**REGIONE
PUGLIA**

Oggetto: PIVEXO 2 Srl - D.Lgs. n.152/2006, L.R. n.26/2022. Verifica di assoggettabilità a V.I.A. inerente la "Realizzazione di un impianto agrivoltaico della potenza nominale in DC di 9,12535 MWp e potenza in AC di 7,90 MW, delle relative opere di connessione alla rete E-Distribuzione Spa (cabina di consegna, di sezionamento e stallo MT in CP "Lecce città") denominato "Loffreda" sito nel Comune di Lecce".

Fig 1. Sezione impianto agrovoltico (Elaborato P_19 Relazione agronomica).

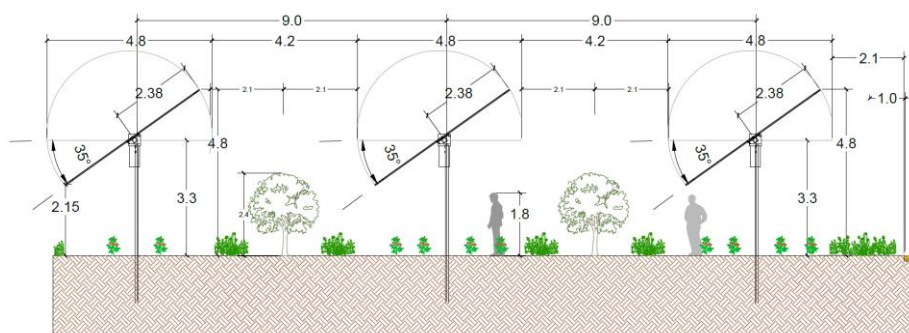
L'elaborato *P_19 Relazione agronomica* non contiene elementi davvero qualificanti che possano condurre a prevedere una favorevole coesistenza della componente fotovoltaica con la componente agricola.

Il proponente evidenzia che l'area coltivabile è >70% e che: ***"La porzione di terreno nell'interfila, verrà destinata a coltivazione di olivo superintensivo precisamente varietà Fs17, mentre la parte posta sotto la proiezione a terra dei moduli, per tutta la lunghezza delle file a orticole come ad esempio fave da orto per consumo fresco, pomodoro da mensa ecc. Lo spazio disponibile tra le strutture, fa in modo che non vi sia alcun problema per quanto concerne il passaggio di tutte le tipologie di macchine operatrici occorrenti ai fini delle coltivazioni o altre operazioni.[...] L'oliveto super intensivo prevede una densità di circa 3185 per ettaro con un sesto di impianto di 9 x 2,5 con piante autoradicate nanizzanti che si caratterizzano per il basso vigore, con forma di allevamento ad asse centrale in forma di siepe che permette le operazioni di potatura e raccolta delle olive con macchine scavallatrici che lavorano su entrambi i lati della pianta senza rovinare il fusto centrale.***

Da detta previsione colturale non derivano vantaggi specifici per l'agricoltura, infatti il proponente **non presenta alcun dato sulle eventuali ricadute economiche e sociali della componente agricola senza dimostrare che l'impianto agrovoltico aumenti la produttività agricola dei terreni interessati, rispetto alla configurazione dei terreni agricoli privi di impianto;** nel Computo Metrico Estimativo alcuna spesa afferente alla componente agricola, se non la piantumazione degli alberi di ulivi superintensivi, pomodori, fave, e siepi.

Fig 3. Vincoli PPTR su cartografia IGM, in rosso l'impianto e il cavidotto.

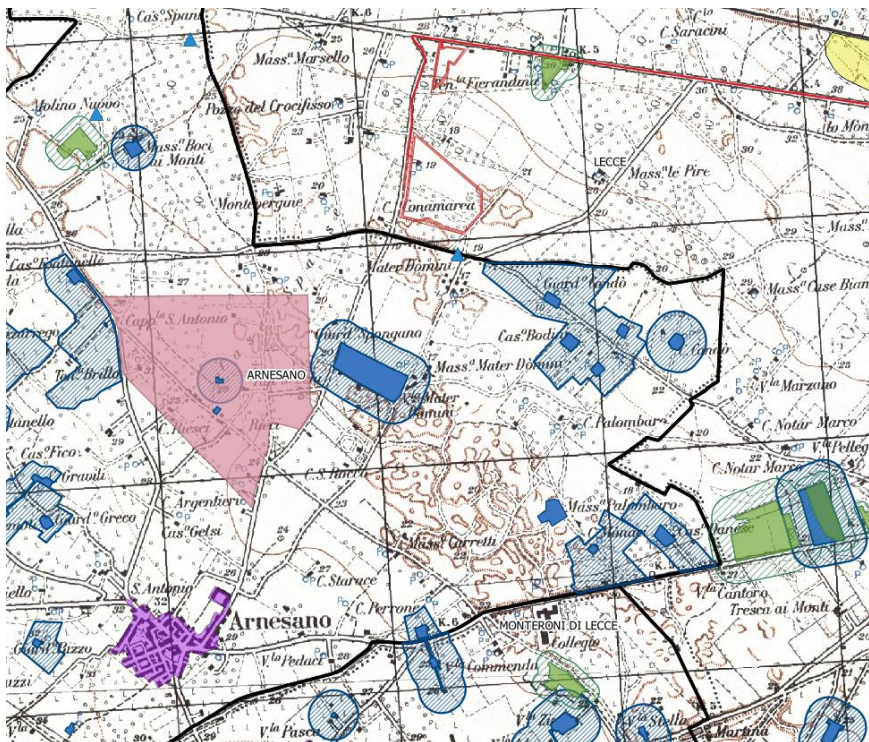
Il proponente non ha considerato tale criticità, limitandosi a disporre planimetricamente i moduli fotovoltaici dell'impianto agrovoltico "fuori dai vincoli" (Fig. 3).

Con riferimento alle *Componenti dei valori percettivi* si rappresenta che l'impianto è direttamente percepibile dalla **SP4LE**, da Via Maria Caniglia, dalla SP225 e dal Punto Panoramico **Mater Domini** posizionato a circa 100 m a sud e sottoposto, rispetto all'area di impianto, di circa 1 m. Dal suddetto punto di vista ma anche da tutta l'area del Borgo Mater Domini e dalla SP 225, l'impatto visivo risentirebbe della presenza dell'impianto percepito come **una massa volumetrica simile ad una grande tettoia alta 4,80 m di circa 12 ettari equivalente a diciotto (18) campi da calcio**.

Si concorda in parte con il proponente sulla soluzione adottata per ridurre i rischi dell'impatto visivo con le mitigazioni proposte ma nell'elaborato *P16-Relazione impatto visivo e cumulativo*, non vengono indagati i rapporti di intervisibilità (visto il dislivello altimetrico e l'altezza dei pannelli), da e verso il punto panoramico **Mater Domini**, dall'intero Borgo Mater Domini, lungo SP 225 e dalla **SP4LE** in prossimità dell'impianto.
